Dodatek č. 7
ke Smlouvě o dílo ze dne 27. 3. 2018
č. smlouvy objednatele:
č. smlouvy zhotovitele/dodavatele: AV.17057.1.130

dodatek č. 7 ke smlouvě o dílo ze dne 27. 3. 2018, která byla uzavřena s vybraným dodavatelem veřejné zakázky na stavební práce s názvem „Oblastní nemocnice Náchod – I. etapa modernizace a dostavby“ (dále jen „smlouva“ nebo „smlouva o dílo“ nebo „SOD“) (dále též jen „dodatek“)

ZMĚNOVÝ LIST

Změny na základě auditu zdravotnické technologie

STAVEBNÍ OTVORY PŘI POHLEDU ZE ŠACHTY
1:30

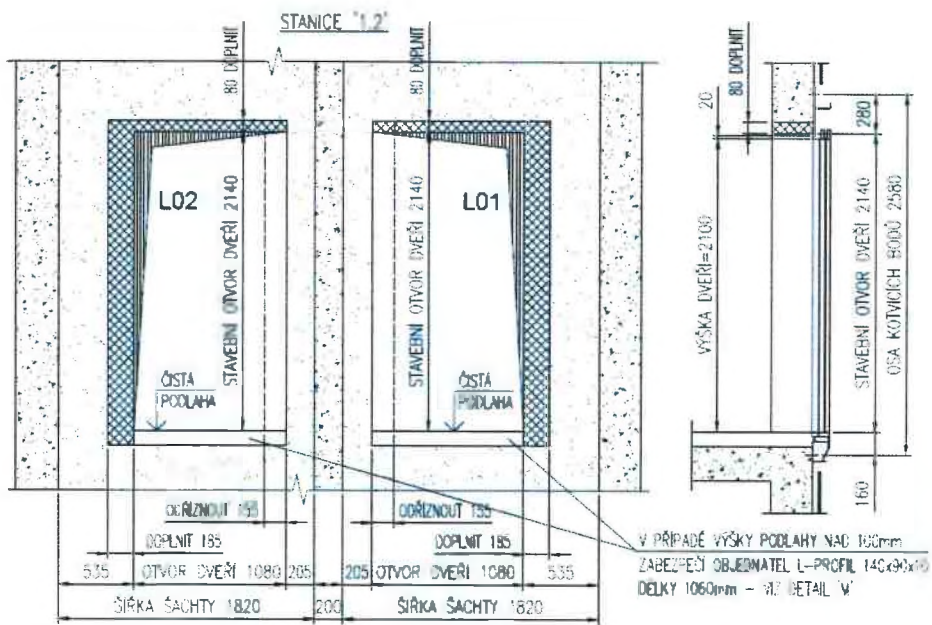
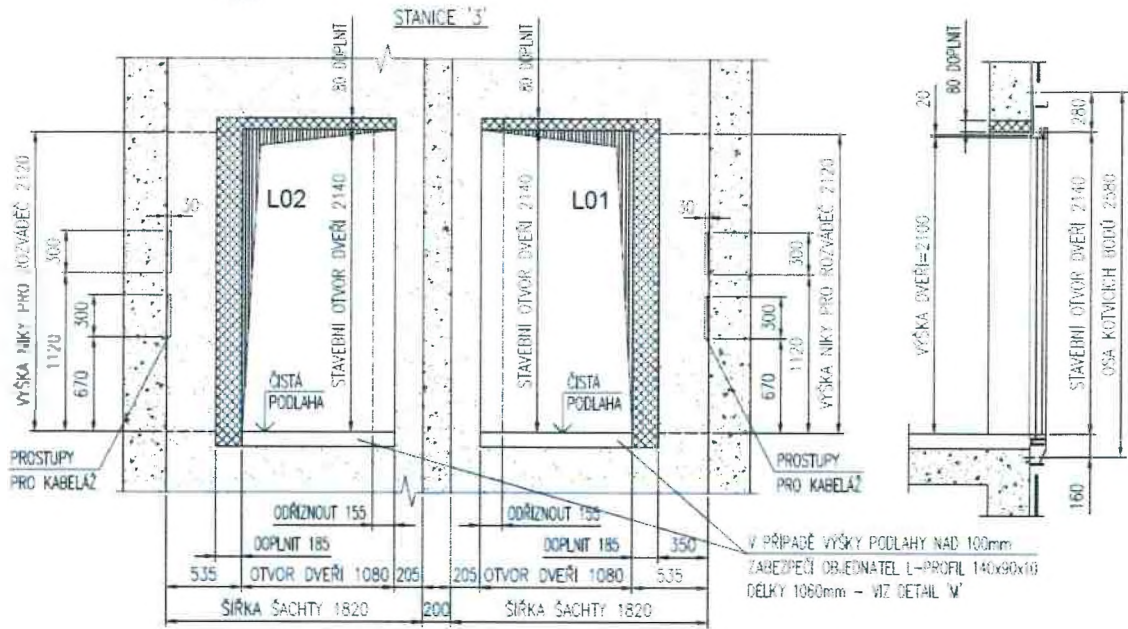
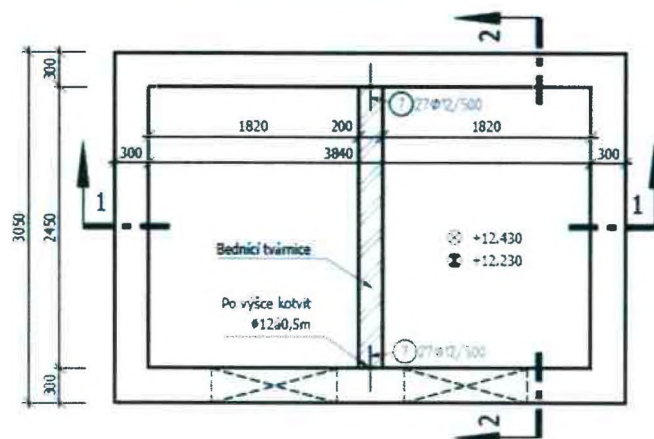
Deska nad výtahovou šachtou - Tvar

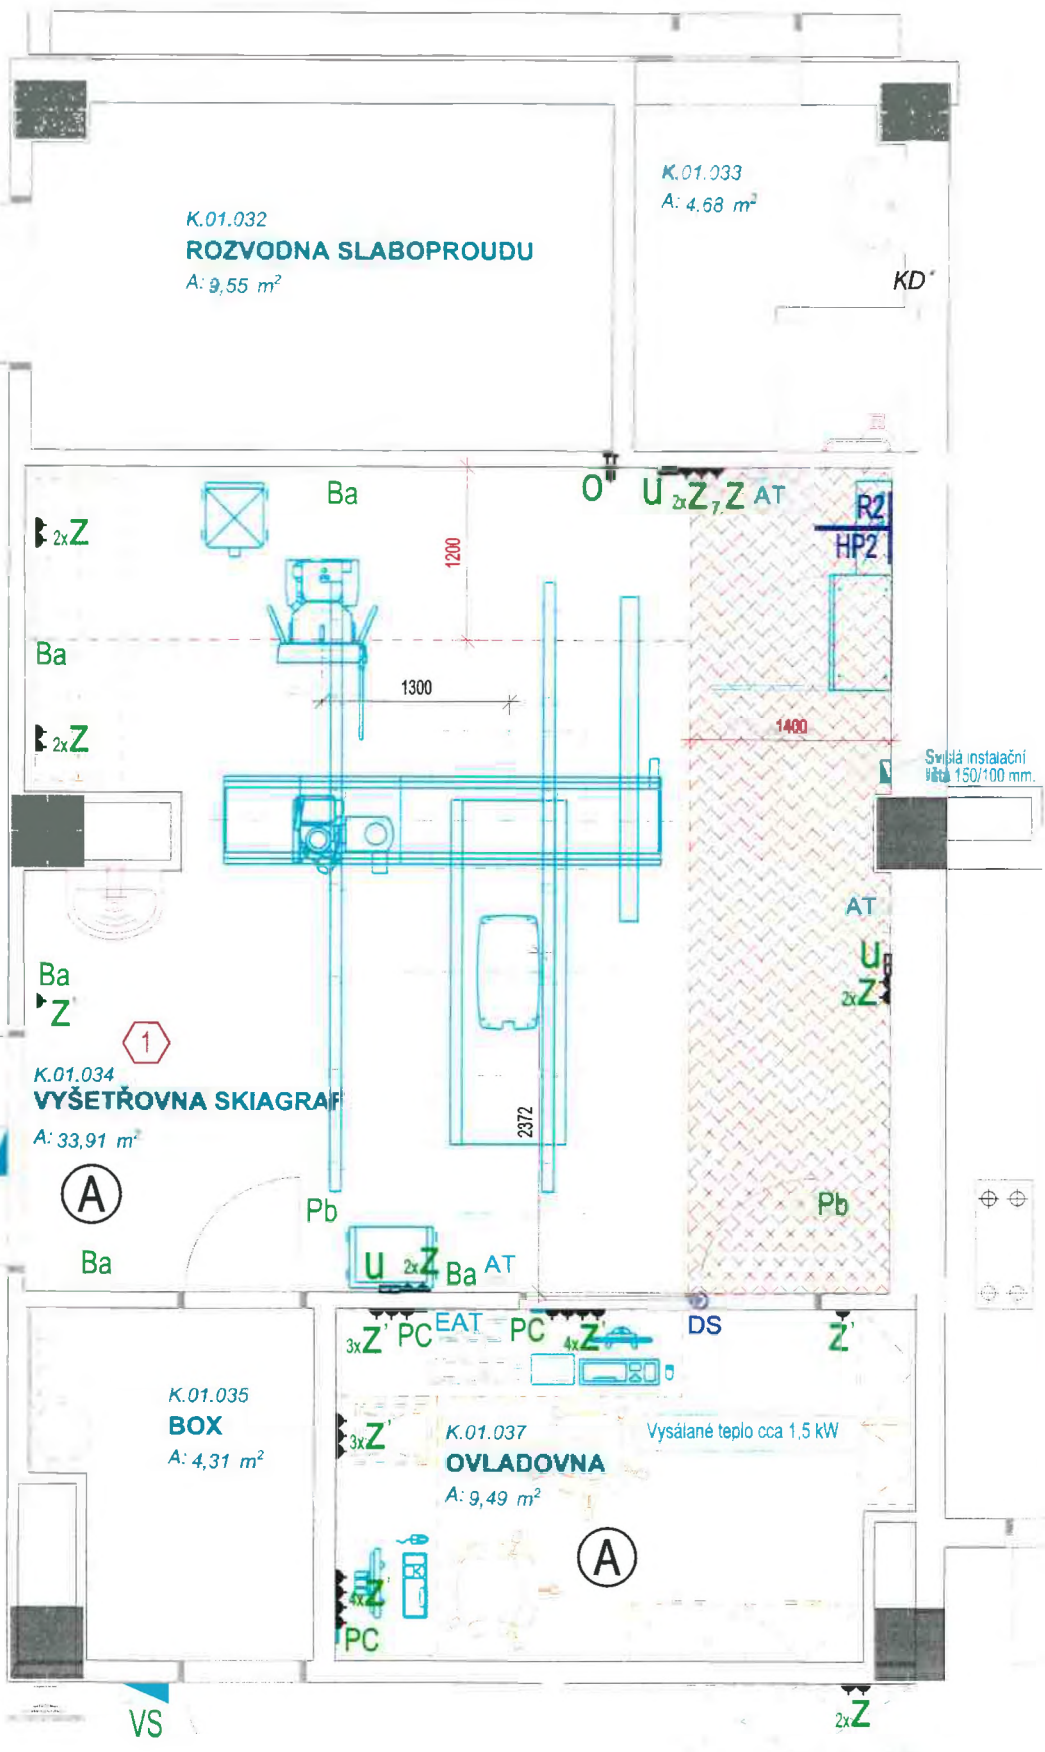
Vysálané teplo od technologie cca 2,0 kW
 Transport min. š. 900 mm.
 Hmotnost transportu cca 550 kg.
 Teplota v místnosti 18°C až 28°C.
 Vlhkost 20% až 75% (bez kondenzátu).
